## Dodatečná informace č. 37

### Žádost o dodatečné informace k zadávacím podmínkám č.37

#### VD Šance – převedení extrémních povodní

#### Dotaz uchazeče 1) ze dne 3.3.2015

SO 71.4 Provozní budova – stavební část – výpis prvků PSV + výkaz výměr stavební části, položka č.156 – Hliníkové výplně otvorů vnější – D+M AL 1-20

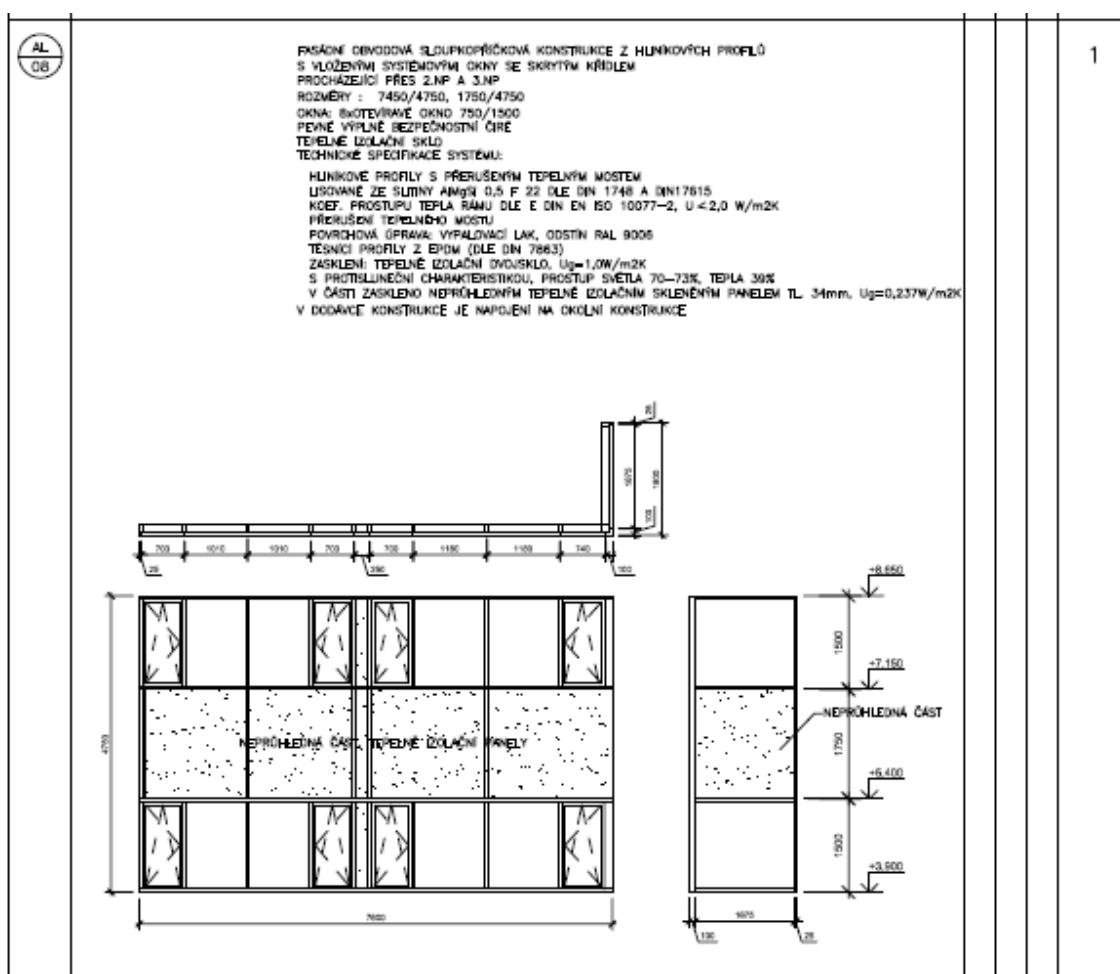
Ve výše uvedené položce výkazu výměr je řádek s výměrou  $(7,6*1,75+1,8*4,75)*1=21,85\text{m}^2$ . Tato výměra se vztahuje k odkazu z výpisu prvků AL / 08. Jedná se o fasádní obvodovou stěnu rozměrů délky 7,60+1,80 m a výšky 4,75 m.

Z toho vyplývá výměra  $7,6*4,75+1,80*4,75=44,65\text{m}^2$ , nikoli  $(7,6*1,75+1,8*4,75)*1=21,85\text{m}^2$ .

- Můžete upřesnit, jestli platí výkaz výměr nebo výpis prvků?
- Můžete upřesnit velikost stěny AL 08?
- Je výměra položky č.156 správně?

Zadavatel potvrzuje, že v rámci DI č. 34 poskytl uchazečům upravené soubory SO\_71\_1\_Soupis\_ASR\_o4\_150305 a VV\_SO\_71\_1\_\_2013\_o2\_150305 v nichž je pol. 156 upravena.
